Tilgængelighedsrådets hørings svar Lokalplan nr. 1203 Nyt stadion og tillæg nr. 146 til kommuneplan

Tilgængelighedsrådet har følgende bemærkninger til Lokalplan nr. 1203 Nyt stadion og tillæg nr. 146 til kommuneplan.

Illustrationseksempel på, hvordan terrænmuren indgår som en landskabelig bearbejdning af flugtvejen til Jydsk Væddeløbsbane. I daglig drift vil der ikke være adgang til væddeløbsbanen, da væddeløbsbanen er indhegnet.

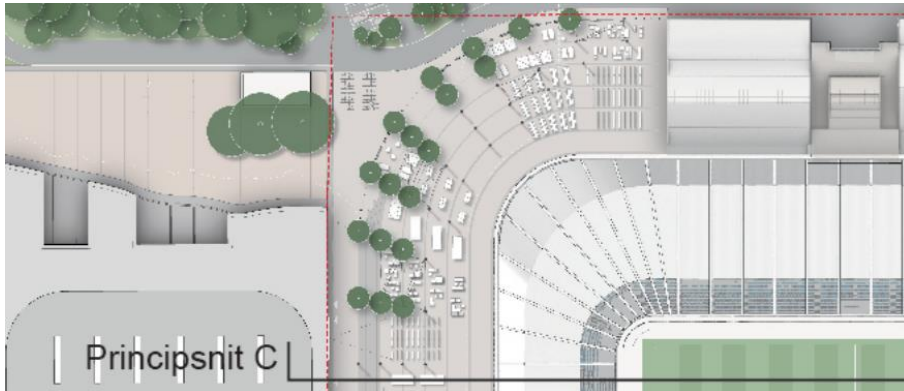
Der bør sikres god tilgængelighed på det planlagte trappeanlæg, på skråningen mod væddeløbsbanen, så ingen borgere udelukkes, men alle borgere kan være med. Løsningen kan være en serpentinvej på dele af terræntrappen, så kørestolsbrugere, rollatorbrugere, dårligt gående og mennesker med barnevogne mfl., og på lige fod med alle andre borgere, kan benytte terræntrappen som opholdsmulighed.
